IBP-Bericht B-BA 4/2015

Schalltechnisches und bauphysikalisches Gutachten zur Umsetzung des baulichen Schallschutzes beim Flughafen Berlin-Schönefeld (BER)

Durchgeführt im Auftrag der
Schutzgemeinschaft Umlandgemeinden Flughafen
Schönefeld e. V.
Am Rathaus 1, 14979 Großbeeren

Bild 1: Gebäude mit Aktenzeichen 13442 - Bla - XETN - 10 W, Grundriss Erdgeschoss (aus ASE vom 28. August 2014)

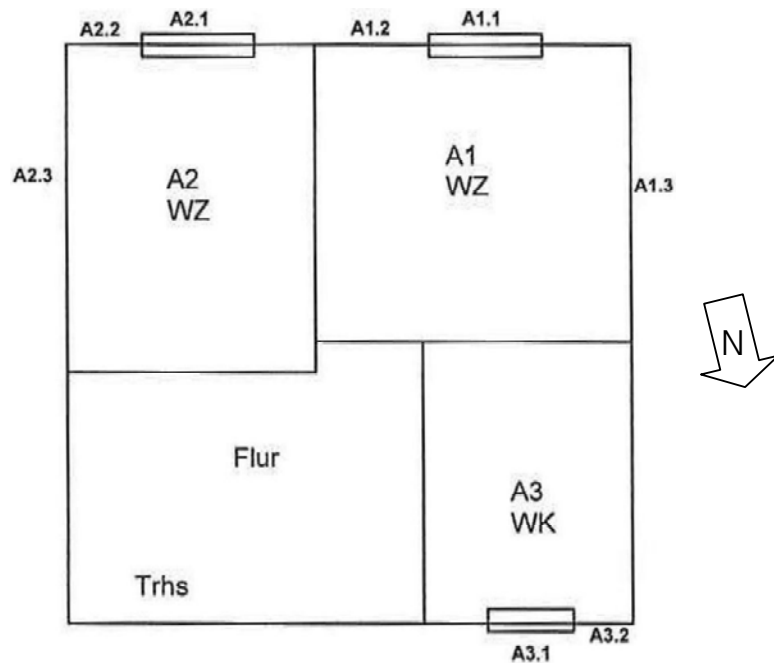
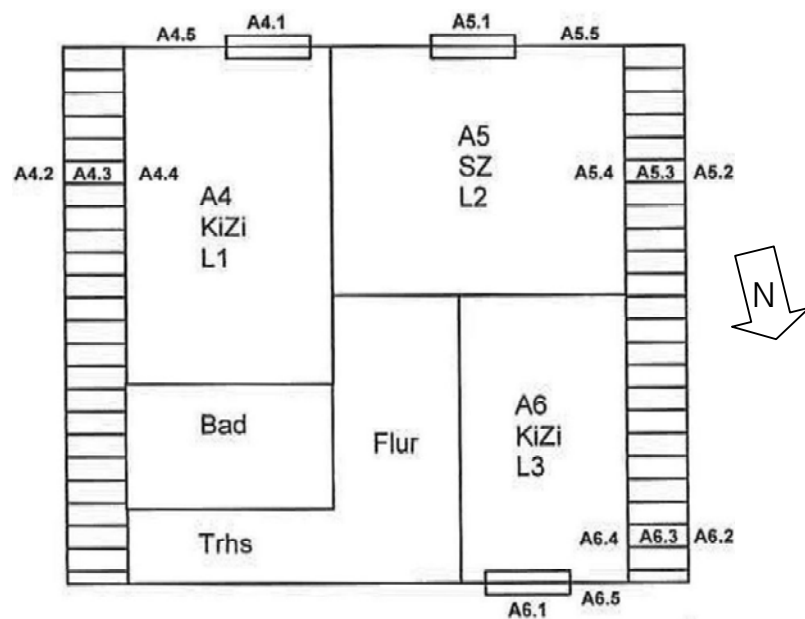
- Die geplanten Maßnahmen sehen den Einbau von ventilatorbetriebenen Zuluftgeräten im Schlafzimmer und den beiden Kinderzimmern (Raumnummer aus ASE: A5 sowie A4 und A6) vor. Diese Räume befinden sich allesamt im Obergeschoss. Das betreffende Gebäude besitzt ein außenliegendes Wärmedämmverbundsystem auf den Außenwänden. Zusammen mit dem geplanten Austausch der vorhandenen Fenster aus dem Jahre 2002 durch neue Schallschutzfenster sowie durch zusätzlich notwendige Dämmmaßnahmen der Abseitenwand und Dachschräge (Bauteilnummer aus ASE: A4.2 und A4.3, A5.3, A6.2 und A6.3) führt die Sanierungsmaßnahme zu einer dichteren Gebäudehülle. Dies wiederum bedeutet, dass mit an Sicherheit grenzender Wahrscheinlichkeit das Zuluftvolumen bei Betrieb der geplanten Schalldämmlüfter nicht mehr durch die verbleibende Luftdurchlässigkeit der dichteren Gebäudehülle abgeführt werden kann. Aus diesem Grund wird sich beim Betrieb der Zuluftgeräte ein unerwünschter Überdruck in Schlaf- und den Kinderzimmern ausbilden. Diesen gilt es zu verhindern, da sonst die Gefahr besteht, dass Raumluft hinter die nachträglich ausgeführte innenseitige Wärmedämmung gelangen kann, was in Bereichen mit geringerer Temperatur die Tauwassergefahr erhöhen kann. Um dies zu vermeiden muss bei Einbau der geplanten Schalldämmlüfter eine Abluftführung im Rahmen eines Lüftungskonzeptes geplant werden. Erst bei aufeinander abgestimmten Zu- und Abluftmengen ist gewährleistet, dass die ventilatorgesteuerte Lüftung effektiv arbeitet und dadurch die Luftqualität und damit auch der CO₂-Gehalt der Luft ein hygienisch akzeptables Niveau erreicht.

Bild 1: Gebäude mit Aktenzeichen 14148 - Bla - XATN - 10 W, Grundriss Erdgeschoss (aus ASE vom 19. Februar 2015)

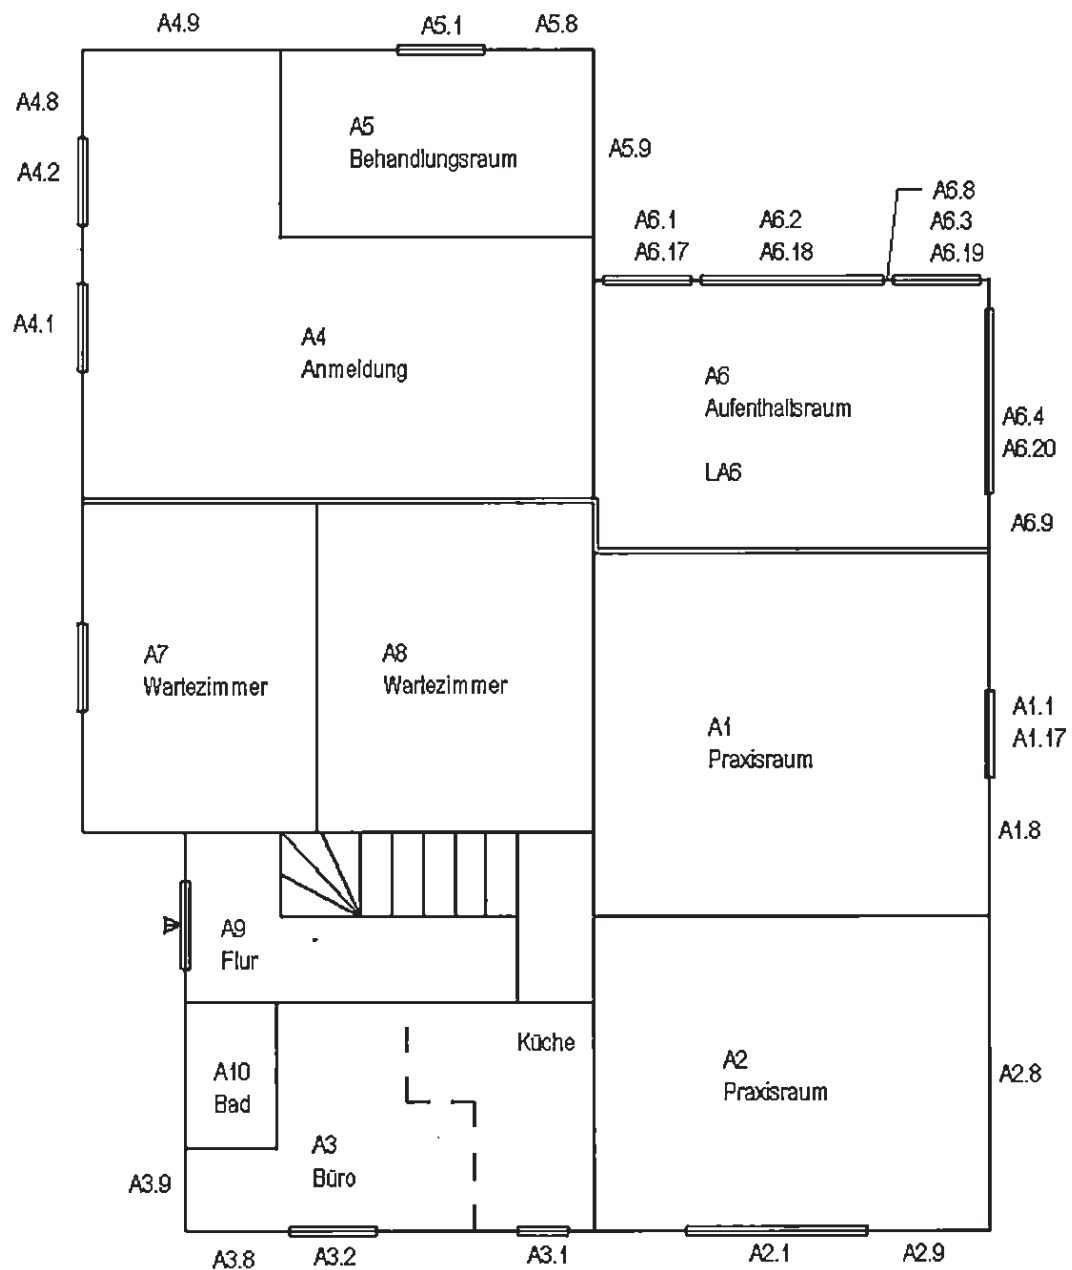
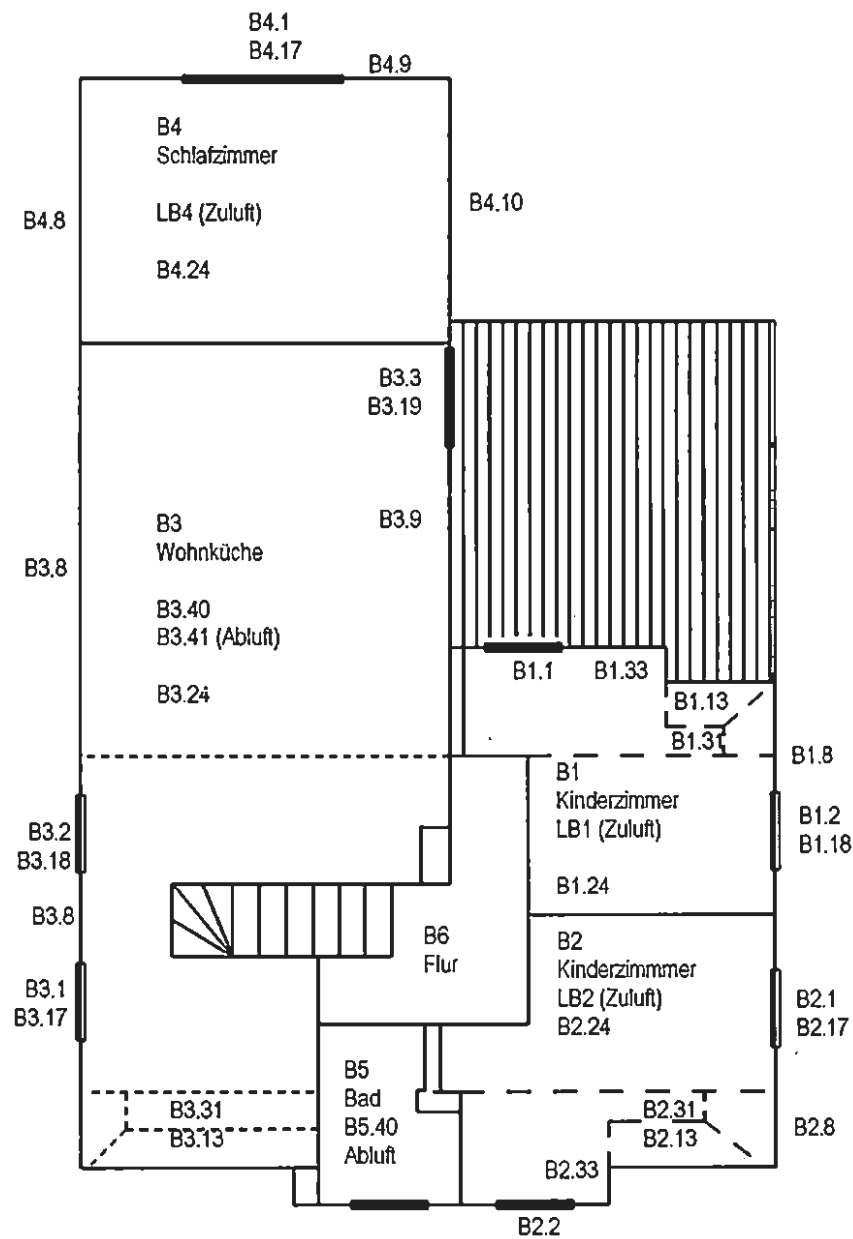
- Die in der ASE zur Ertüchtigung der Dachschrägen von $R'_w = 40$ dB (B1.31) bzw. $R'_w = 45$ dB (B2.31) auf $R'_w = 60$ dB vorgeschlagenen Maßnahmen (Erhöhung der Dämmstoffdicke auf 160 mm, Beschwerung der Beplankung und Befestigung mittels Direktschwingabhängern, Leistungsverzeichnis Ziffer 6.10.1.2.30) reichen nicht aus, um die erforderliche Verbesserung zu gewährleisten. In der Praxis ist lediglich mit einer Verbesserung von etwa 6 dB zu rechnen. Des Weiteren ist nicht einsichtig, warum in der ASE für die gleiche Dachkonstruktion in einen Fall $R'_w = 40$ dB und im anderen Fall $R'_w = 45$ dB angesetzt wird.
